MEMOIRE EN REPOSE A L'AVIS MRAE  
2025-ARA-AP-1863

**PERMIS D'AMENAGER  
ZONE DE LOISIRS  
BOURG-DE-PEAGE**

Commune de Bourg-de-Péage

Figure 1 : plan des différents périmètres des dossiers réglementaires de la zone de loisirs (source : EODD)

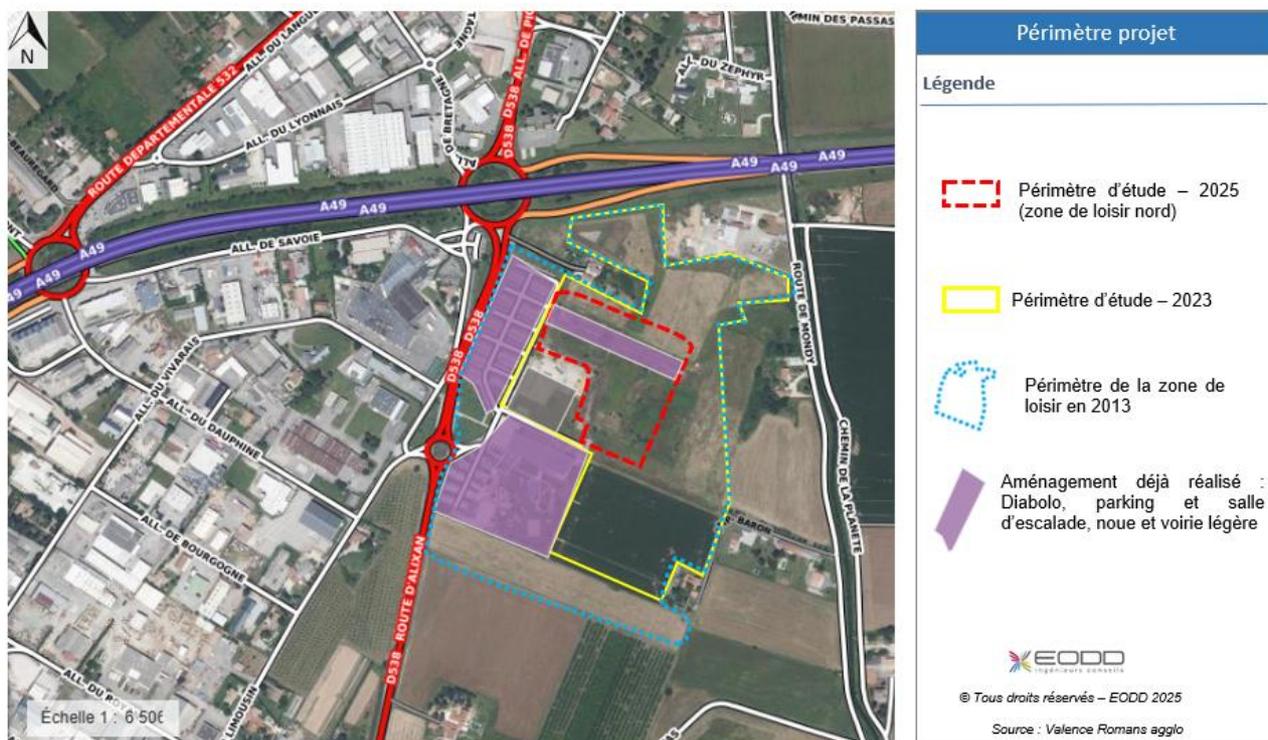
*L'Autorité environnementale recommande de caractériser et dénommer distinctement, par convention, chaque partie de la zone d'activités intercommunale à vocation de loisirs (noms, repérage sur un plan, surfaces correspondantes), de l'appliquer à l'ensemble du dossier et d'intégrer les informations manquantes pour en faciliter la compréhension.*

Afin de clarifier les différents secteurs du projet, voici une carte détaillée :

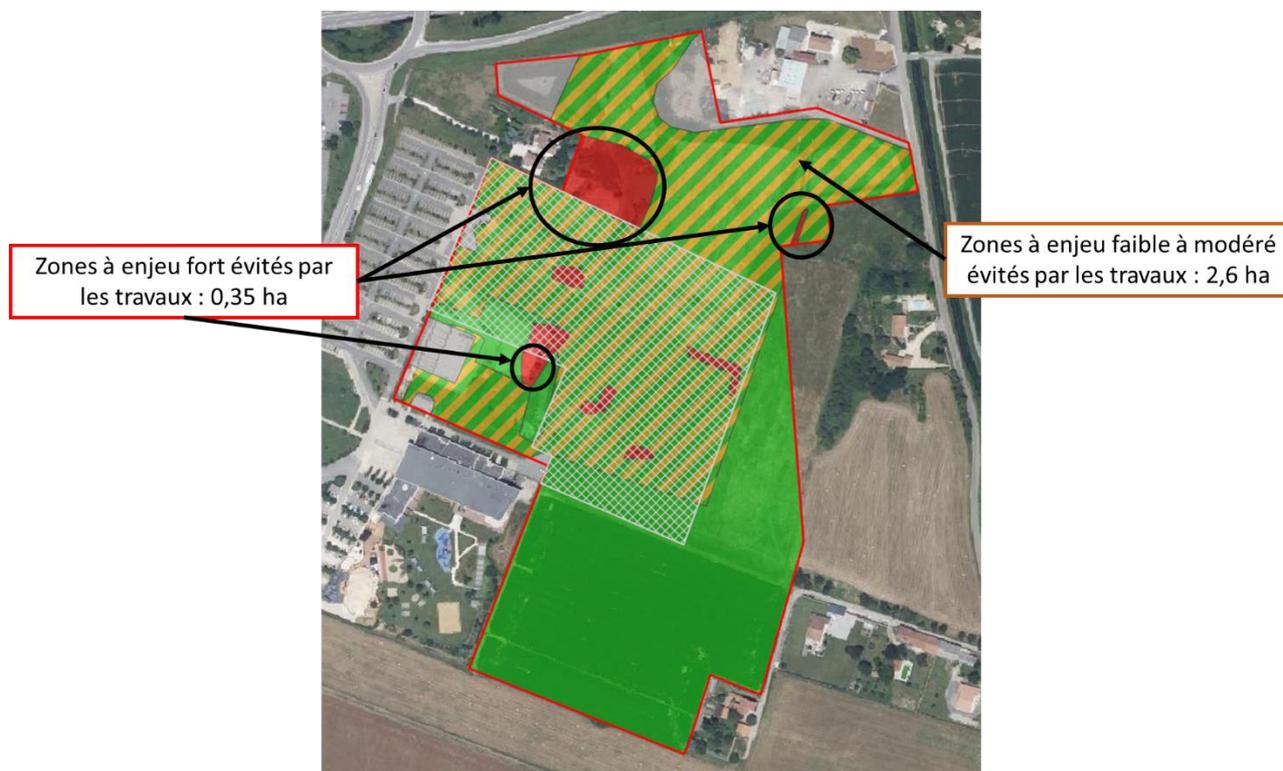
- *de préciser ce qui relève des enjeux forts du dossier notamment en matière d'enjeux faunistiques en détaillant les analyses pour chaque taxon ;*
- *de compléter l'analyse par la quantification et la qualification des incidences brutes et résiduelles du projet de la zone de loisirs nord, en phase travaux et exploitation ; d'évaluer les incidences globales à l'échelle de la zone d'activité intercommunale à vocation de loisirs ;*
- *de décrire précisément les mesures visant à éviter, réduire et en dernier lieu compenser les incidences résiduelles sur la biodiversité et les milieux naturels en phase d'aménagement et en période d'exploitation.*

La synthèse des enjeux écologiques permet une spatialisation des enjeux hiérarchisés de négligeables à forts. Plusieurs zones à enjeu fort ont ainsi été délimitées. Le niveau d'enjeu fort est justifié comme suit :

De par son implantation, le projet évite 0,35 ha de surface à enjeu le plus fort ainsi que 2,6 ha d'habitat à enjeu faible à modéré. Ces zones ne feront l'objet d'aucun aménagement, et seront préservées lors de la phase chantier par la pose de barrière HERAS pendant toute la durée du chantier.
